Für eine respektvolle Sanierung der Kathedrale

Offizielle Informationen des Baubeauftragten des Erzbistums Berlin zum von der Bistumsleitung geplanten Umbau der Hedwigskathedrale und seines Umfeldes

Der geplante Umbau der St. Hedwigs-Kathedrale Berlin

Die geplanten Treppen der „**Kathedrale des 21. Jahrhunderts**“ !

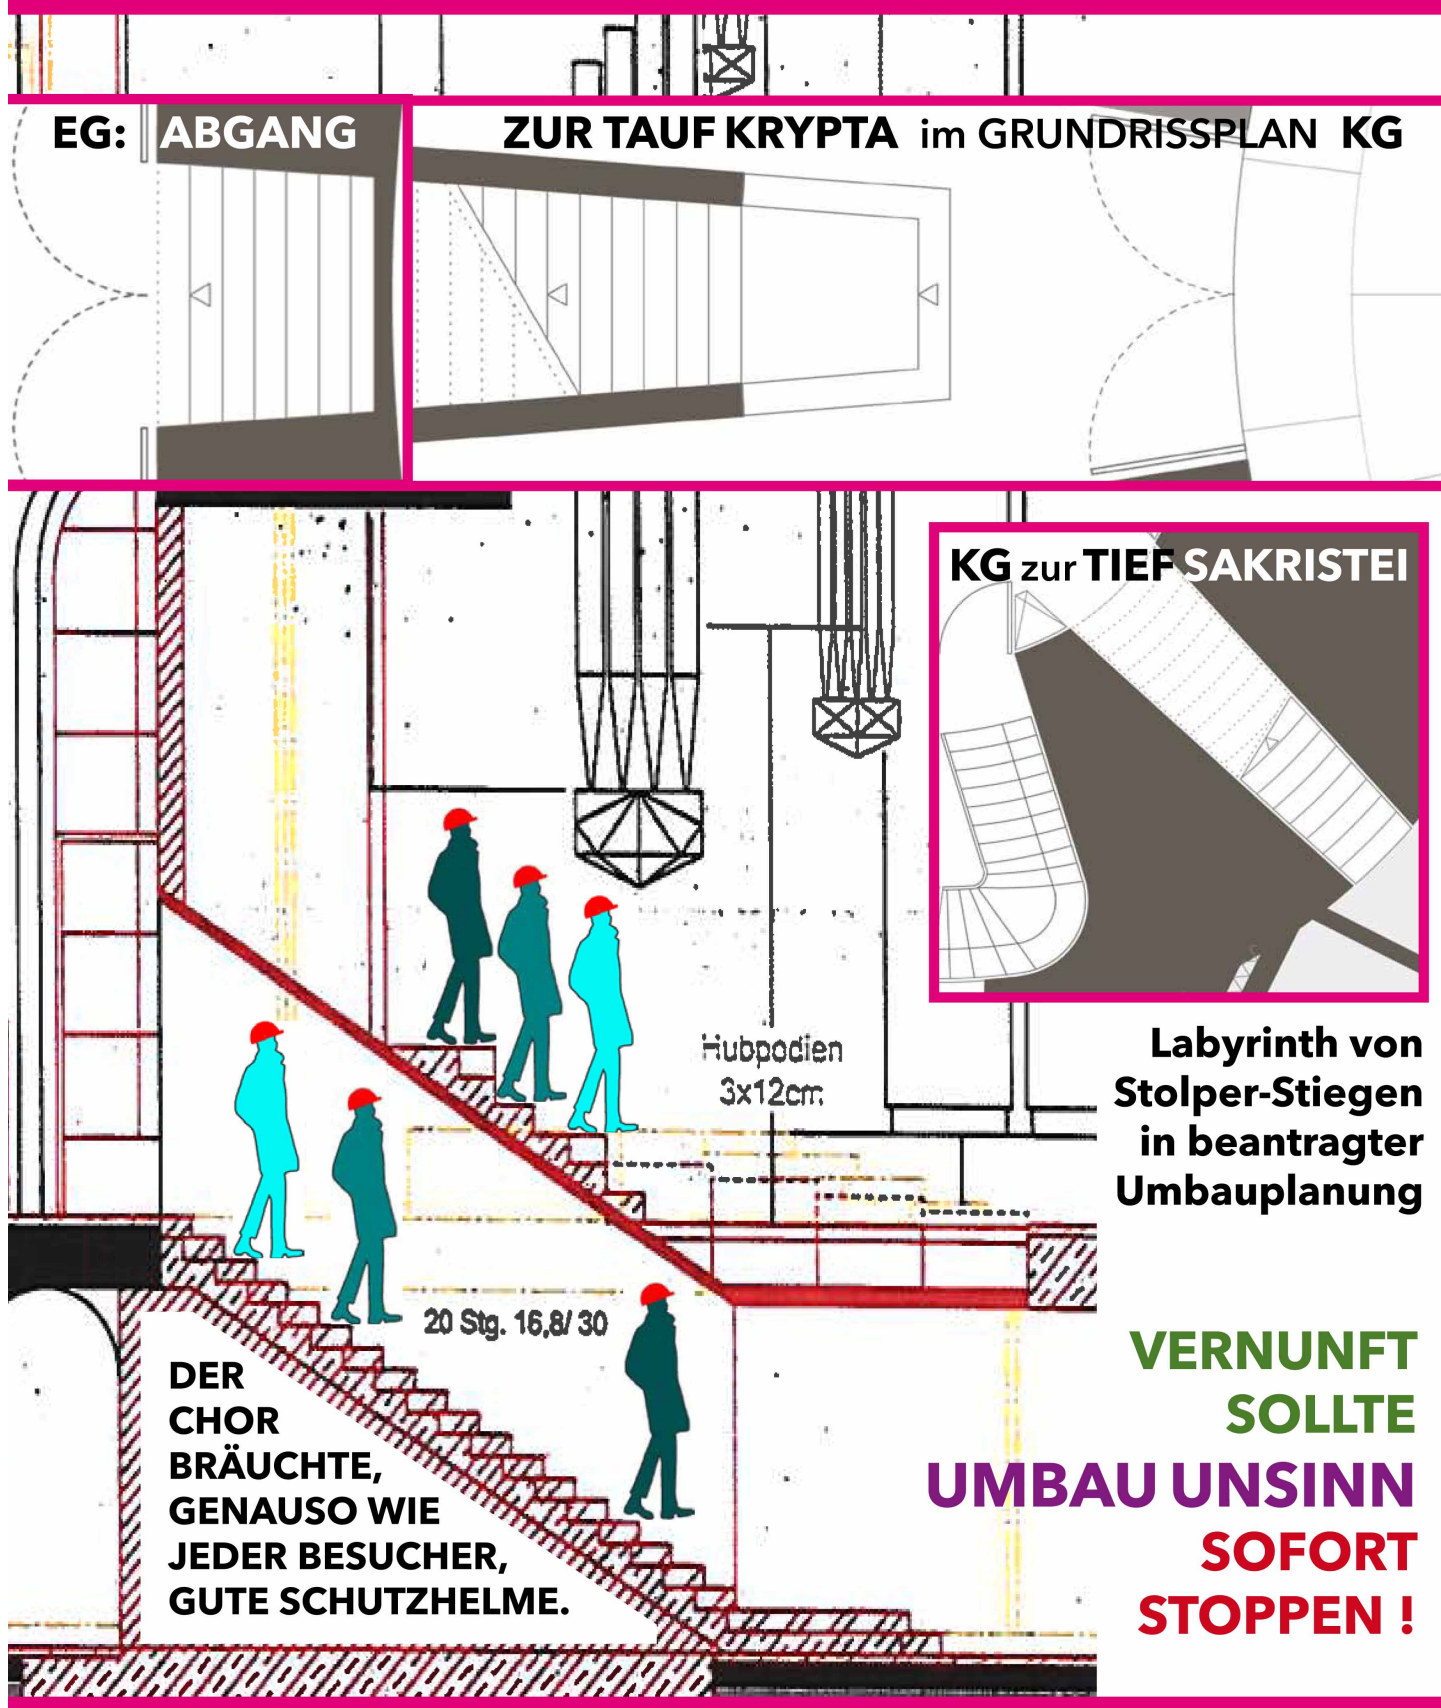
Diese Treppe ist (nicht für Besucher) als abgeschlossener, gewendelter Abgang geplant mit 21 Steigungen zum Niveau der Unterkirche, von dort aus geht dann eine weitere steile, einläufige Stiege mit 18 Steigungen ohne Zwischenpodest weiter in die Tiefe, die in der Tiefsakristei mit knapp einem Meter Breite beginnt (Typ Kohlenkellertreppe). Gläubige und Gäste haben nur die einläufige, enge Stiege aus dem Vorraum in die Taufkrypta (ebenfalls vom Typ Kohlenkellertreppe). Die meisten Besucher werden sich scheuen, diese in der Tiefe noch weiter verengende Stiege zu betreten (mit 18 Steigungen ohne Zwischenpodest und zwei weiteren vorgelagerten Stolperstufen).

PARDAUZ AKUTE STURZGEFAHR - ERZBISTUM BERLIN
